令和6年度土地改良技術 近畿農政局管内国営事業外部技術者活用業務

第1回 東条川二期地区 曾根サイホン更新工事にかかる設計業務打合せ 議事次第 (案)

(令和6年度近畿農政局外部技術者活用業務) 現地調査における外部技術者の助言一覧 (東条川二期地区曽根サイフォン急傾斜配管部)

曽根サイホン傾斜部配管更新工事に係る外部技術者助言と事業所対応方針案

傾斜配管計画図

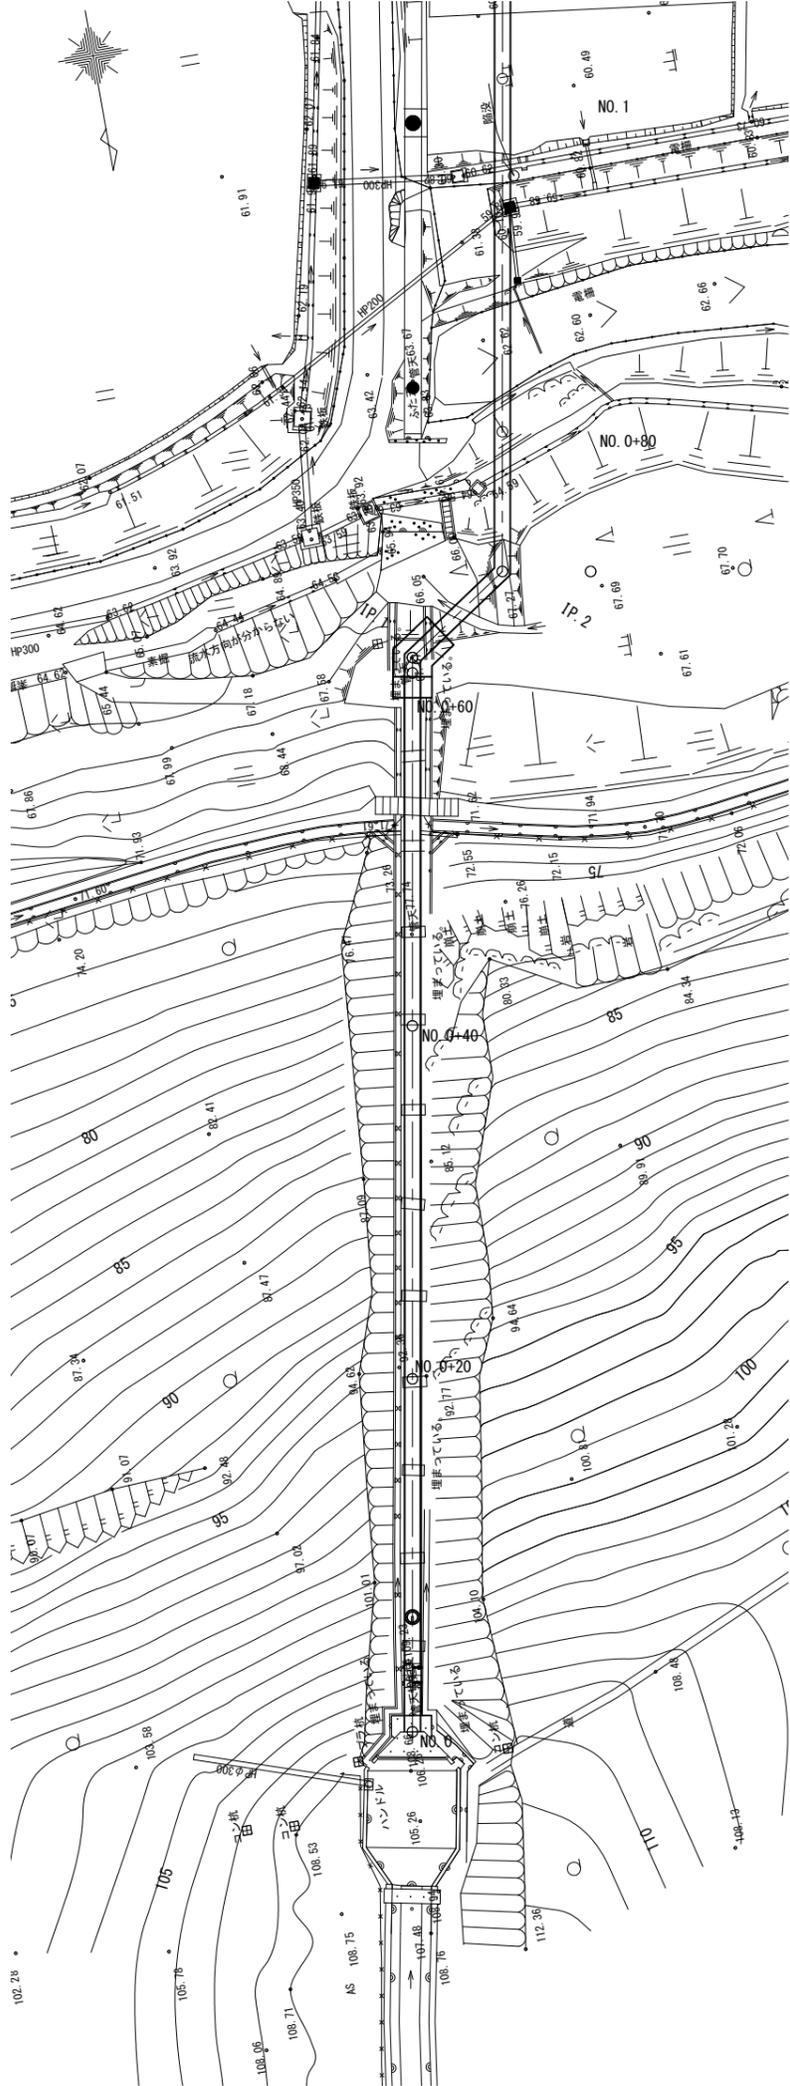
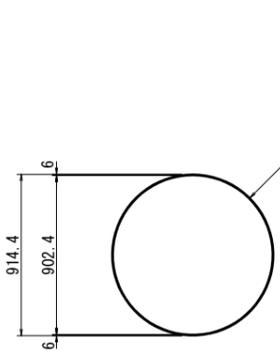
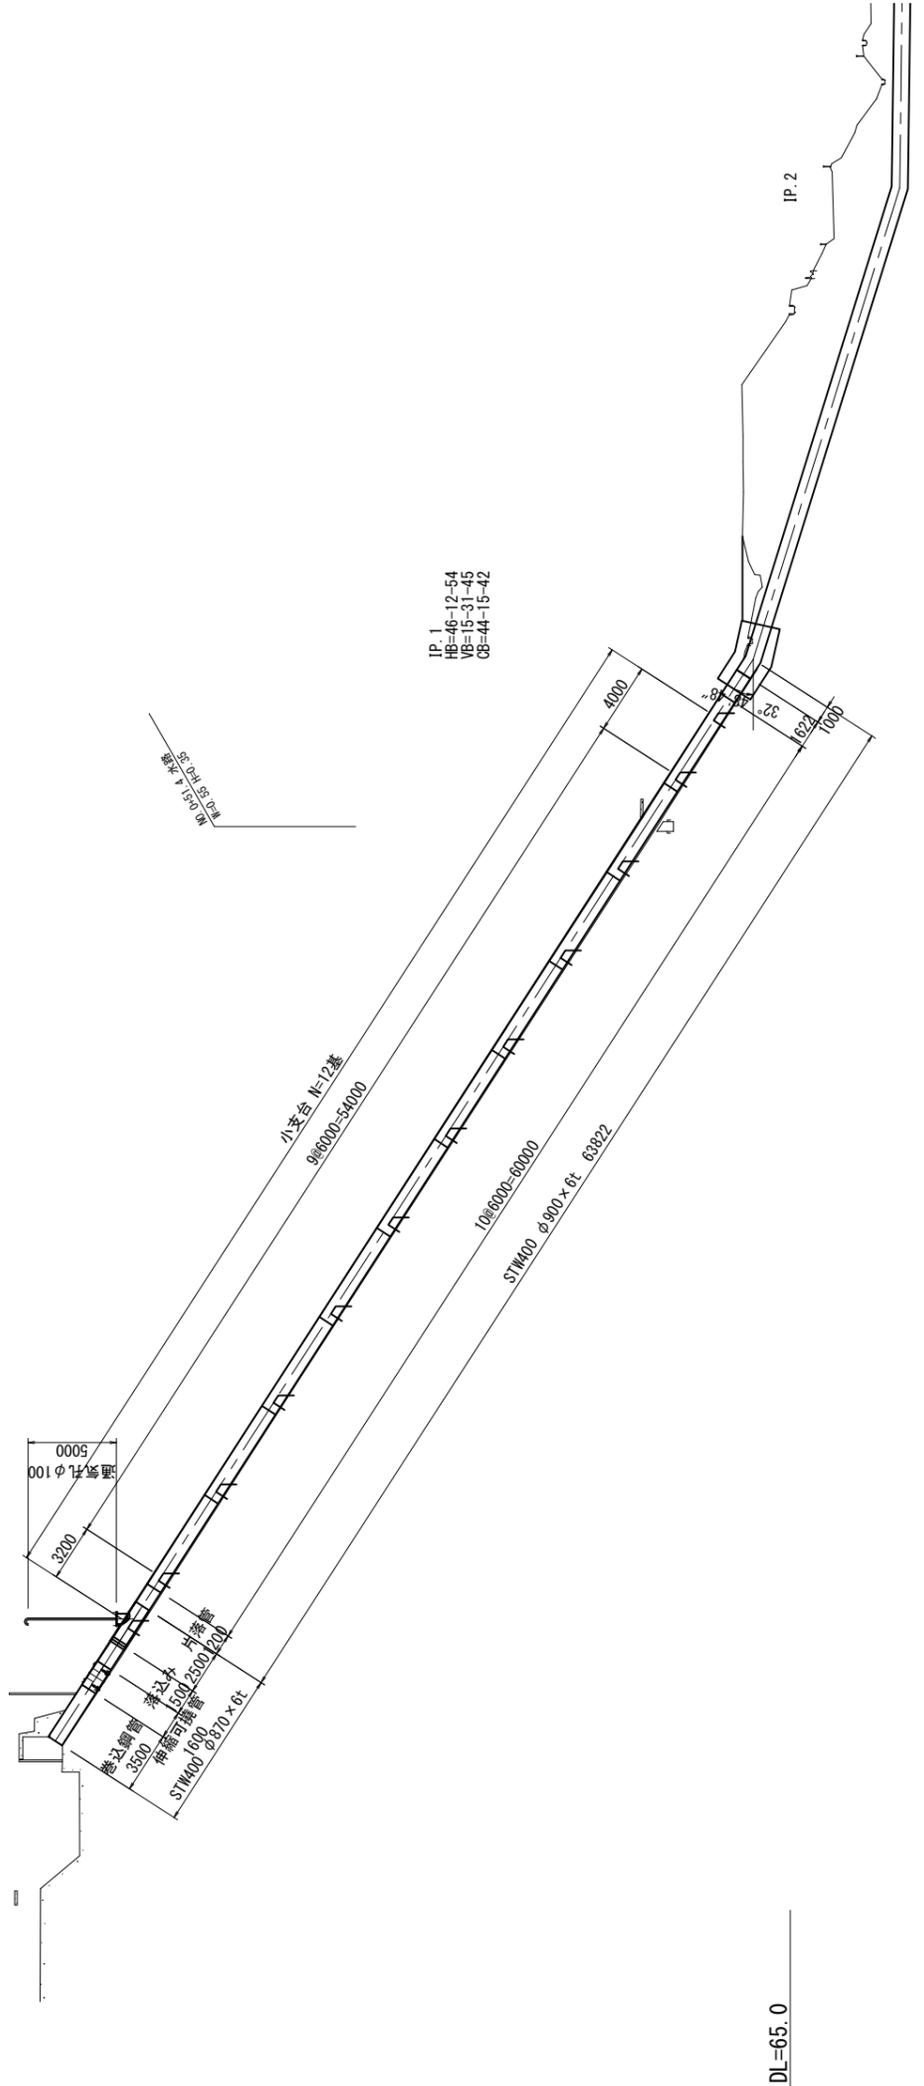
No.	項目	助言内容	対応方針（コンサルタレント記載）
7	斜面配管の台座施工	小支台にコンクリートを打設する場合、コア均し後、表面が変形する恐れがある。変形を抑制には、比較的固練りのコンクリートを採用することが考えられる。	小支台の詳細設計は検討中ですが、鋼管側部までCo打設となる構造を考えています。ご助言の固練りCoの可否については、施工時の承諾の範疇かと考えます。 なお、鋼管溶接箇所は概ね 80cm 程度のスペースが必要とのことで、小支台寸法も含めて細部を検討します。
8	鋼管の搬入において想定される課題	1 本 6mの鋼管を搬入する計画としているが、積載したトラックがカーブを曲がれない懸念がある場合は、管長を短くして運搬し、仮置きヤードで溶接する方法が考えられる。その場合、平坦な作業ヤード、風防対策を計画しておく必要がある。	ご助言を参考に施工計画を策定します。進入路について業務段階で確認できる範囲で軌跡図の検討を行います。
9	非灌漑期の仮廻し送水管設置	仮設配管（φ200）について。非灌漑期にも関わらず、呑口水槽には仮設管の送水量を上回ると思われる量の流入があった。 仮廻し水路に転流させる際には取水口で送水量を絞ることと、呑口水槽の余水吐が機能するよう整備しておくことが必要。	仮設管の送水量を上回る流入がある場合でも、水頭差が減るだけなので大きな問題はないと考えています。合わせて、呑口上流の開水路区間は、上流の嬉野分水工にて、余水吐や安政池注水工ゲートの開閉により水位調整が可能であるため、ゲリラ豪雨などによる計画を大きく上回る流入がある場合も対処できると考えています。 <ul style="list-style-type: none"> ・ 呑口水槽直上流開水路敷高：107.450m ・ 嬉野分水工 余水吐：109.470m ・ 嬉野分水工 固定堰：108.820m ・ 安政池注水工ゲート：107.320m

仮設計画図(1/5)

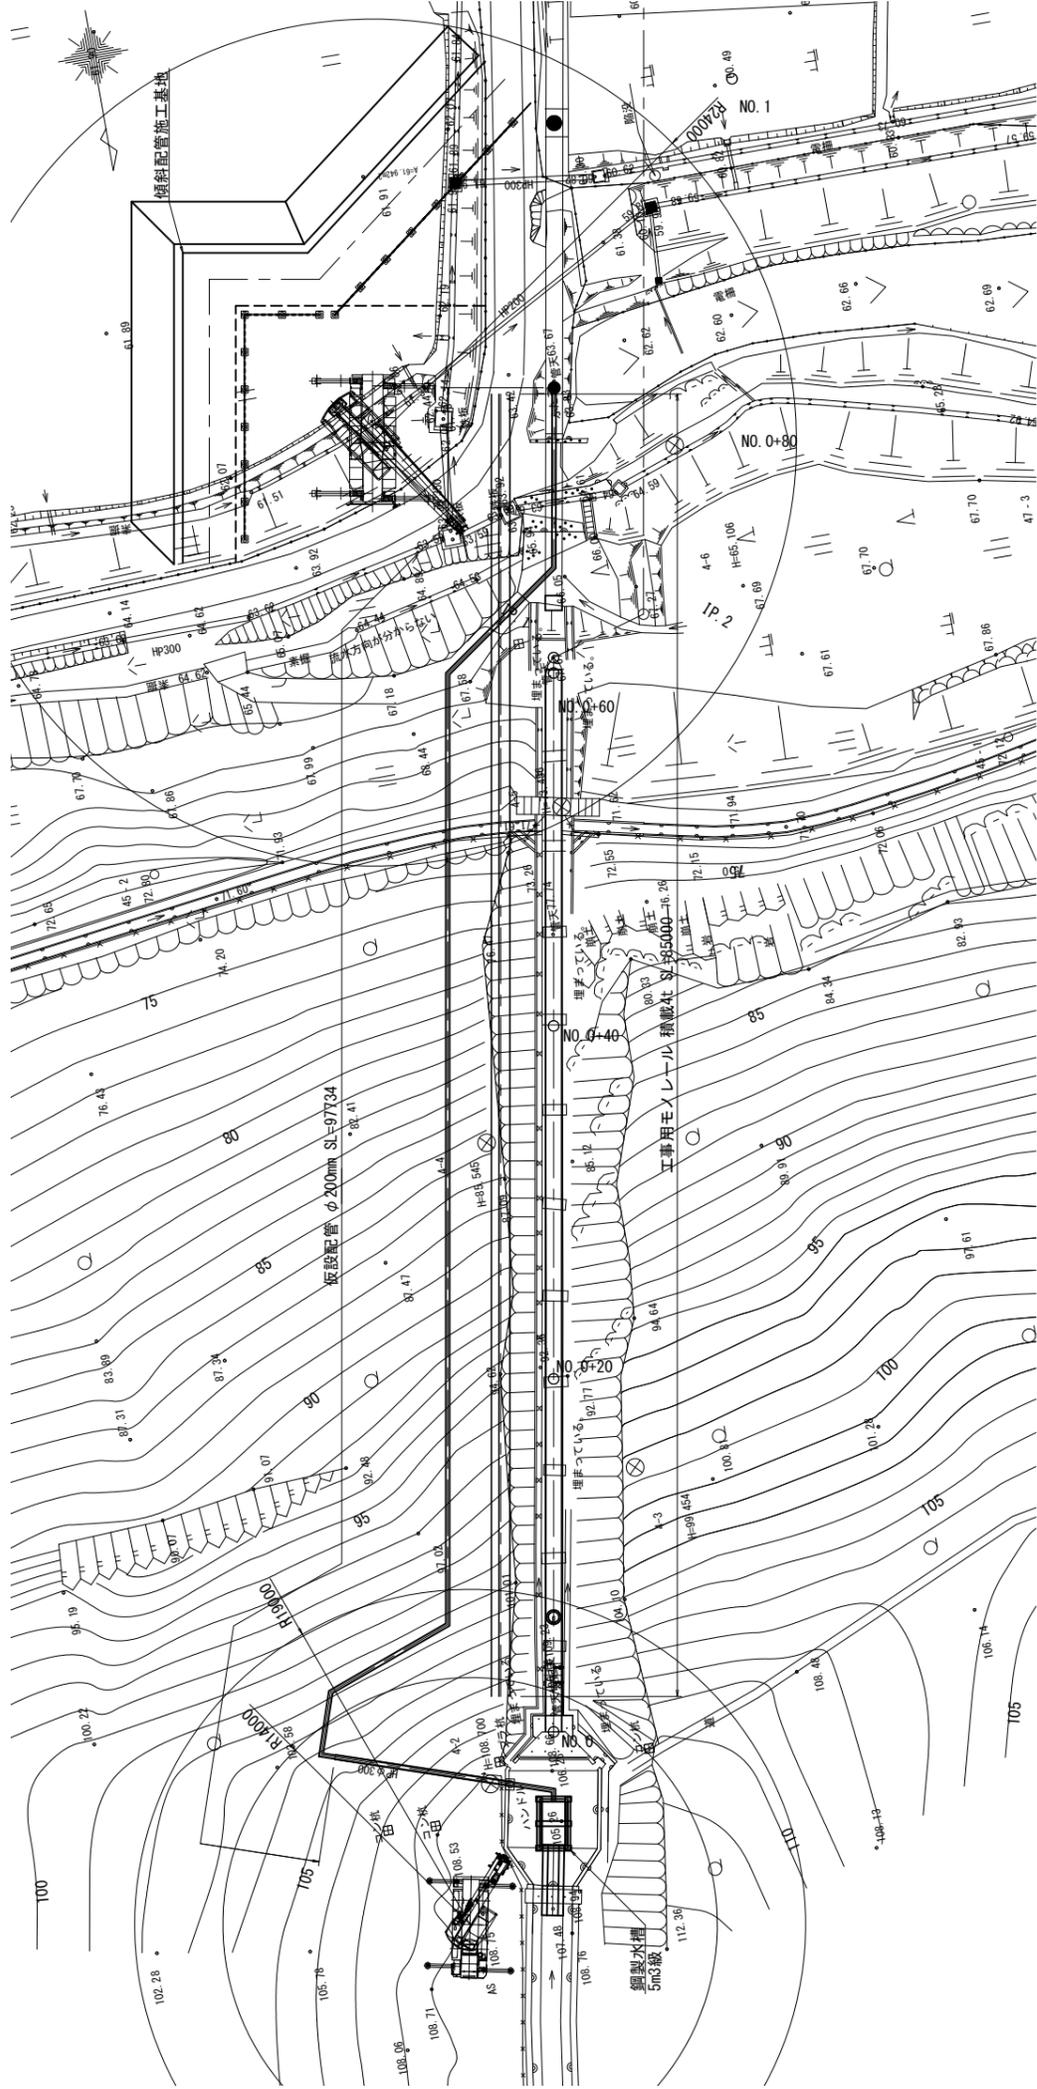
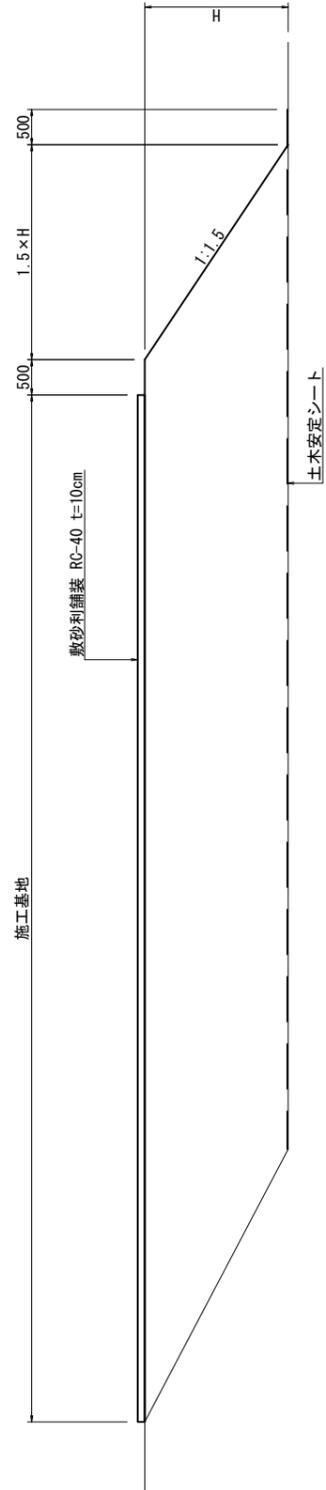
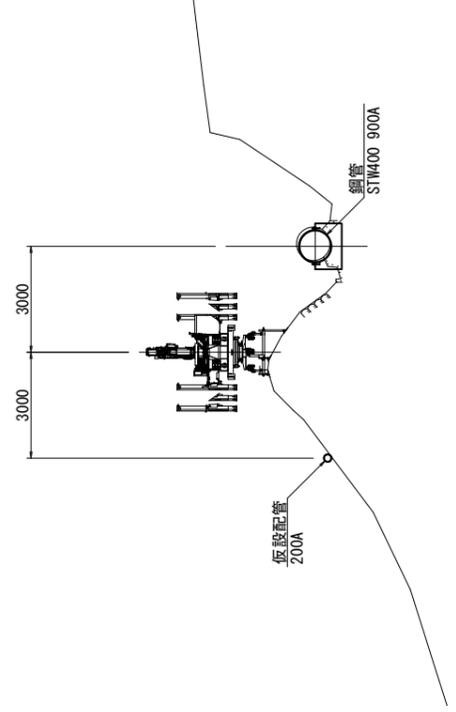
No.	項目	助言要旨	対応方針（コンサルタント記載）
5	工事用進入路の選定	<p>経路2案は、道路拡幅及び仮設橋梁設置が可能とのことから、工事用進入路の最有力案と考えられる。</p> <p>ただし、仮設計画図1/5では既設水管橋の東側にラフタークレーン(RC)が配置されており、経路2から既設水管橋東側のヤードに進入する場合、25tRCであれば高さ約3.5m、16tRCであれば高さ約3.1mのため、現状では既設水管橋下は通行不可となる。また、資機材ヤード造成のため土砂を運搬する10tダンンプも通過できない。</p> <p>地元に対して工事用車両の通行をどのように説明するかは不明であるが、現状の計画において、対策案として下記の4パターンが考えられる。</p> <ol style="list-style-type: none"> 1) クレーンのみ経路3で入退場。（※地元住民への説明が必要） 2) 既設水管橋下の道路切り下げ。（※道路管理者との協議、降雨時の水たまり対策） 3) 13tRC（高さ約2.8m）以下のクレーンを使用する。（※作業半径・重量等の確認が必要） 4) 埋設区間施工時に計画されている既設水管橋西側の工事用道路を先行整備して既設水管橋下を通行しない計画とする。（※借地、ヤード形状（高低差）及びクレーンの作業半径等に関する検討が必要） 	<p>進入経路、借地の可否などを詰め、ご助言頂いた内容も考慮して検討を進めます。</p> <ol style="list-style-type: none"> 1) ヤードが仮設計画図1/5かつ既設水管橋通水中であれば、クレーンのみ経路3での入退場を検討。 2) 既設水管橋下の道路切り下げは、R1業務での水管橋を横断する案として挙がっていますが、左記のとおり、水溜まり対策も必要ですし、ほ場を大幅に掘り下げが必要があるので、現実的ではないと考えられています。 3) 13tRC（高さ約2.8m）以下のクレーン使用は、吊荷と作業半径を確認し、可能性を検討します。 4) 現地確認のとおり、用地(畑使用・借地可否)や高低差を踏まえ検討します。水管橋西側のほ場(別紙参照)を施工基地とする場合、高低差が大きくなりますが、モノレール施工であれば対応可能と考えられています。

No.	項目	助言内容	対応方針（コンサルタント記載）
10		仮設配管（φ200）について。冬場は凍結防止の断熱対策が必要と考える。また、屈曲部には大きな水圧が懸かり管の抜けが懸念されるので対策を検討してほしい。	屈曲部の管抜けは気になっており、この点からもブリックジョイントのようなハウジング型よりも、受挿構造のほうが適するのではと考えています。凍結含め、メーカーのノウハウもあろうので、その点も踏まえて検討を進めたいと思います。
11		傾斜配管施工基地（図面番号 18-1/5）の造成について、十分な盛土用土砂が調達できるように計画すること。	同事業所での先行工事の実績もあると思うので、発注者と詰めます。
